审图常见问题解析

2025年5月 总第22期

- 疏散楼梯间在首层防火分隔问题解析
- 某项目给水系统减压措施不完善问题解析
- 某项目洒水喷头布置设计优秀案例
- 自动喷水灭火系统洒水喷头选用问题分析

图2 首层局部放大平面图

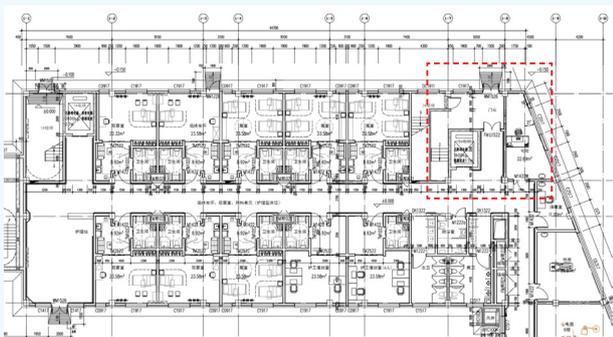
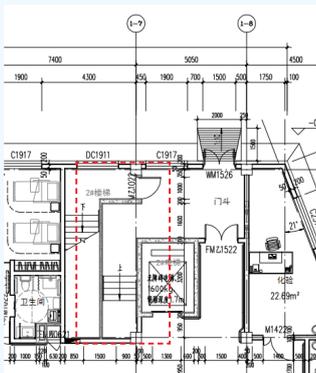
某新建5层养老照料中心建筑，其2#地上封闭楼梯间与地下封闭楼梯间在首层未采用无开口的防火隔墙进行分隔；违反《建筑防火通用规范》GB 55037-2022第7.1.10条第3款的规定。如图1、图2所示。

本项目2#楼梯的地上疏散楼梯间与地下疏散楼梯间是各自相对独立的疏散系统，应防止火灾和烟气通过疏散楼梯间相互蔓延，避免人员在应急疏散过程从地下楼层上来后误入地上楼梯间继续上行。

本项目2#楼梯在首层地上楼梯间入口处增设乙级防火门。地下、地上封闭楼梯间经首层扩大封闭楼梯间（门斗）疏散至室外。如图3所示。

图1 楼板上铁附加钢筋示意

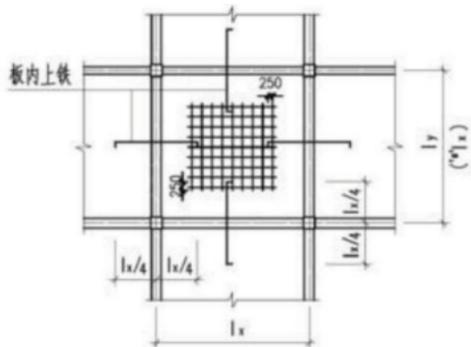
某住宅项目，楼板厚度有大于等于160mm的情况，楼板配筋仅按承载力计算配置支座负弯矩钢筋（简称“负筋”），跨中上部未设置钢筋，或虽设置钢筋但不满足“跨中上部钢筋应将支座1/2负筋面积拉通或另设 $\Phi 8@200\text{mm}$ 钢筋网”的要求，结构总说明中，对于大开间楼板要求如图1。

虽在楼板跨中部位均另加 $\Phi 6@200$ （ $142\text{mm}^2/\text{m}$ ）双向钢筋网，但当板厚大于等于160mm时，跨中所加 $\Phi 6@200$ 不满足支座1/2负筋面积拉通或另设 $\Phi 8@200\text{mm}$ 的要求，不符合《住宅设计规范》DB11/ 1740-2020第9.6.2条第2款的规定。

屋面板及板厚大于等于160mm的楼板，跨中上部钢筋应将支座1/2负筋面积拉通或另设 $\Phi 8@200\text{mm}$ 钢筋网并与支座负筋搭接。

图1 某项目加固改造平面图

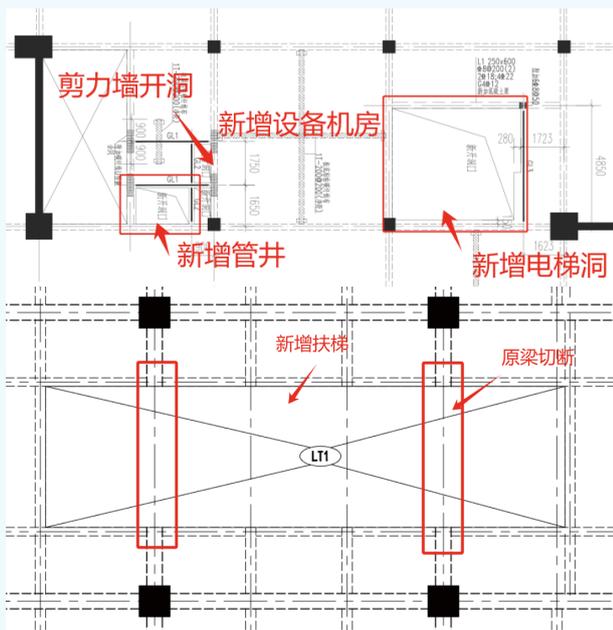
本次改造内容为局部楼层增加设备用房、个别部位增加管井、局部增加电梯及扶梯、个别剪力墙开洞等，见图1。加固设计总说明中注明“后续使用年限为30年”，低于原建筑剩余设计工作年限，见图2。

加固改造工程进行结构设计时，首先要确定结构后续工作年限。本项目竣工时间为2007年10月，剩余设计工作年限33年，加固设计说明中注明“改造后本建筑后续使用年限为30年”，低于原建筑剩余设计工作年限，不满足规范要求。

加固改造项目应按不低于原建筑剩余设计工作年限确定其后续工作年限。按不延长后续工作年限考虑，本项目后续工作年限为33年，属于30年以上40年以内（含40年）范围，为《既有建筑鉴定与加固通用规范》中对应的B类建筑，应按该规范中关于B类建筑的相关要求进行抗震复核。

图1 16#酒店首层(局部)

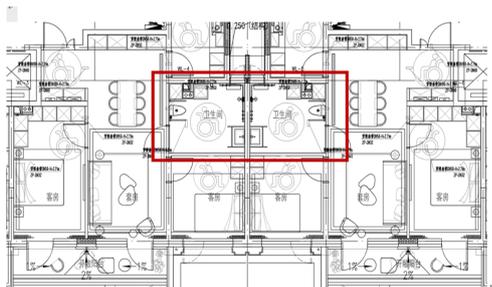
给排水设计说明中及卫生间详图中均未明确无障碍洗手盆出水龙头采用杠杆式水龙头或感应式自动出水方式，见图2、图3。

《建筑与市政工程无障碍通用规范》第3.1.10条第3款明确规定，无障碍洗手盆出水龙头应采用杠杆式水龙头或感应式自动出水方式。此条的条文说明给出的解释是：有长期使用者的居住建筑的户内或套内卫生间的洗手盆可不执行本条要求，根据使用者情况进行具体处理。酒店不属于有长期使用者的居住建筑，故其套内的无障碍洗手盆出水龙头应采用杠杆式水龙头或感应式自动出水方式，设计说明中仅明确公共卫生间洗手盆水龙头采用感应式，未包含客房内的无障碍卫生间，属于设计疏漏。

设计说明或卫生间详图中明确无障碍洗手盆出水龙头采用杠杆式水龙头或感应式自动出水方式。

图1 地下一层防烟平面图(局部)

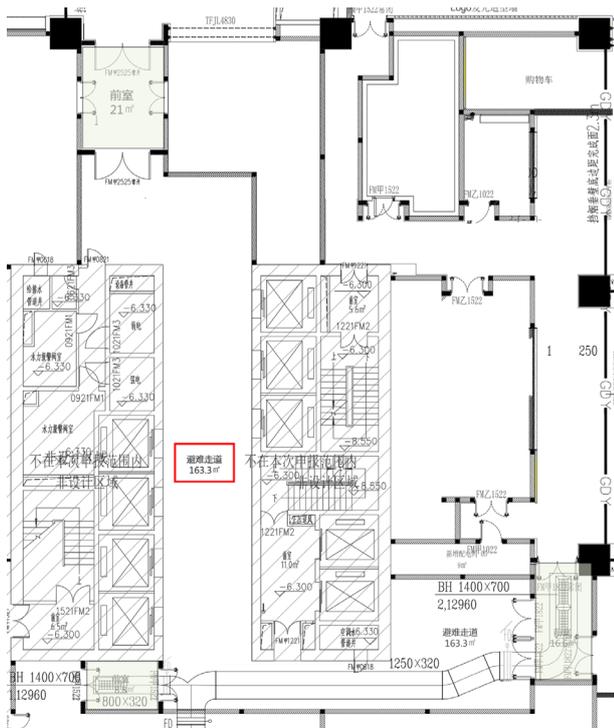
某改造项目，改造区域为地下一层，改造前、后使用功能均为商业，改造面积17728m²。其中的一个避难走道长度大于30m，设置了三个前室，仅一端设置安全出口。避难走道和其中一个前室未设置机械加压送风系统，见图1。

避难走道多用作解决大型建筑中疏散距离过长，或难以按照标准要求设置直通室外的安全出口等问题。疏散时人员只要进入避难走道，就视作进入相对安全的区域。为了严防烟气侵袭避难走道，需要在前室和避难走道分别设置机械加压送风系统。

应将避难走道及未设置加压送风的前室分别增加加压送风系统。避难走道加压送风量应按避难走道的净面积每平方米不少于30m³/h计算。前室加压送风量应按直接开向前室的疏散门的总断面面积乘以1.0m/s门洞断面风速计算。

图1 一层应急照明平面图
(走道内疏散标志灯指示方向与邻近疏散门出口标志灯的设置位置矛盾)

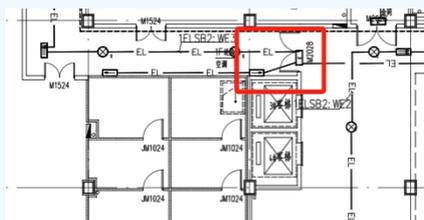
某项目为工业研发用地研发楼，总建筑面积34425.78m²。其中地上4层，地下2层，建筑高度20.9m。一层应急照明平面图中疏散走道内疏散标志灯指示方向与邻近疏散门出口标志灯的设置位置矛盾；二层应急照明平面图中1/R轴楼梯间内疏散标志灯指示方向与疏散方向不一致；以上违反了《建筑防火通用规范》GB 55037-2022第10.1.8条“除筒仓、散装粮食仓库和火灾发展缓慢的场所外，下列建筑应设置灯光疏散指示标志，疏散指示标志及其设置间距、照度应保证疏散路线指示明确、方向指示正确清晰、视觉连续：……”的规定。见图1、图2。

性能要求和具体设置要求，可以按照国家现行相关技术标准的规定确定。图1为相邻疏散标志灯、出口标志灯指示方向矛盾，使疏散路线指示不明确。图2二层楼梯间内疏散标志灯未指向首层，指示方向与疏散方向不一致，不利于人员安全。

按《建筑防火通用规范》第10.1.8条的要求，一层、二层应急照明平面图中均根据疏散方向调整了出口标志灯的设置位置或调整了疏散标志灯的指示方向。整改后图纸见图3、图4。

图1 给水系统原理图(局部)

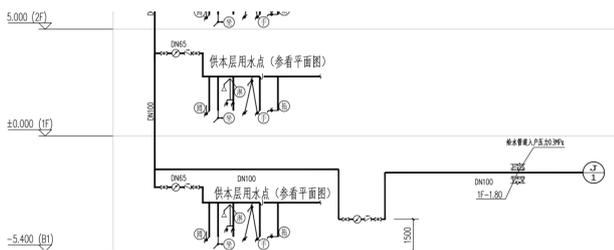
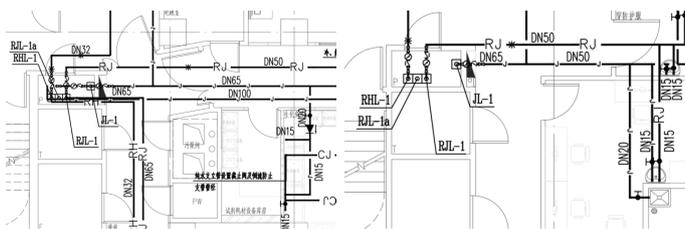
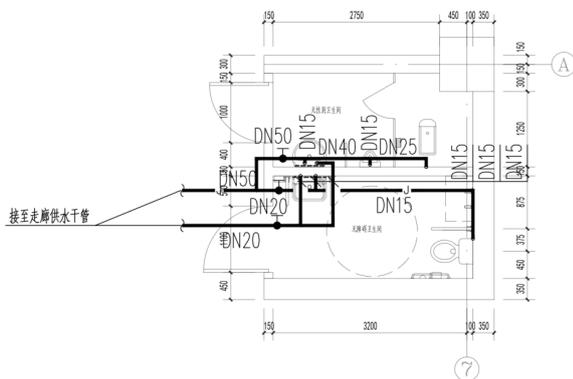
给水系统图、给水平面图和卫生间给水详图中均未明确具体的减压措施及其设置范围。具体如图1~图4。

本项目市政供水压力0.3MPa，地下一层和首层的用水点处水压大于0.2MPa，系统图和平面图中上述楼层的配水支管未设置减压设施。

在给排水设计说明中应明确供水系统的压力控制要求，各层用水点供水压力不大于0.2MPa，并应满足用水器具最低工作压力的要求。超压供水时，给排水设计说明中应明确采取的减压措施及其设置范围，系统图、平面图中减压措施及其设置范围均应与设计说明一致。

图4 修改后的地下一层(站厅层)平面图

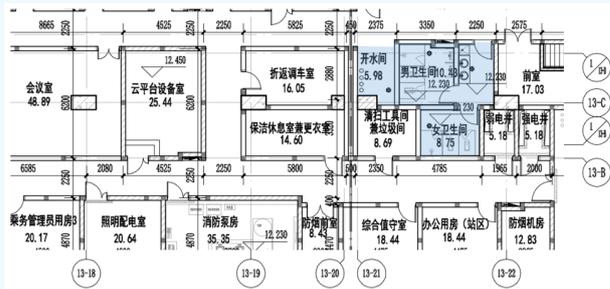
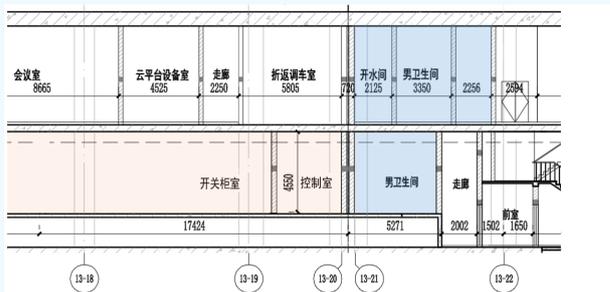
运行,导致系统停运,因此车站平面布置时,应特别注意。但轨道交通工程车站受用地条件限制,建筑布局非常紧凑,另外,国标和地标该条款属于一般性条文,未能引起设计人员的足够重视,电气设备用房设置在卫生间、冷冻机房等经常积水区正下方的问题时有发生。

建筑专业调整房间布置,将地下一层(站厅层)的卫生间调整至与下层卫生间和走道对应的正上方,完全避开下一层的电气设备用房,调整布局后,建筑专业还与设备

专业配合楼板孔洞的预留位置,并符合《建筑电气与智能化通用规范》第2.0.3条的无关的管道和线路不得穿越电气设备用房和智能化设备用房、以及电气设备的正上方不应设置水管道的规定,详见图4、图5。

图1 某项目场地地层

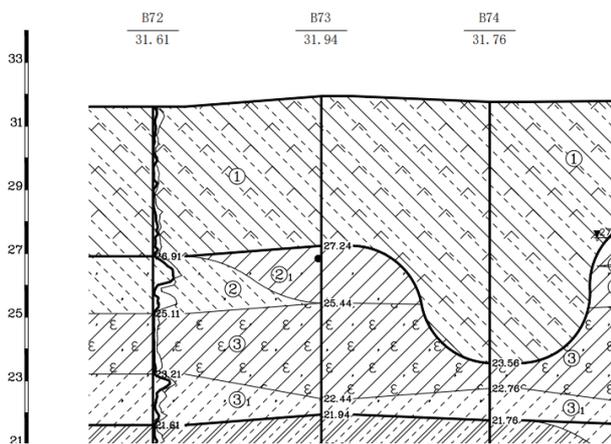
场地表层为人工堆积层①粉质黏土素填土、黏质粉土素填土,一般厚度0.50~5.10m,最厚8.20m,如图1。填土为场地整形形成,为无序堆填,回填时间小于10年,结构

图2,其代表性明显不足。报告未结合工程经验提出可供设计采用的建议值。该试验值抗剪强度较大,如直接采用可能造成基坑支护设计安全性问题。

勘察报告编制人应充分理解和注意测试样本与评价对象整体之间既相关又不完全等同的相互关系。根据测试指标统计成果提供岩土设计参数建议值时,应认真分析数据数量、结果的离散性等因素;当统计样本数量少、代表性不足时,应按照规定,结合地区性工程经验,合理确定岩土参数的建议值,确保工程安全。
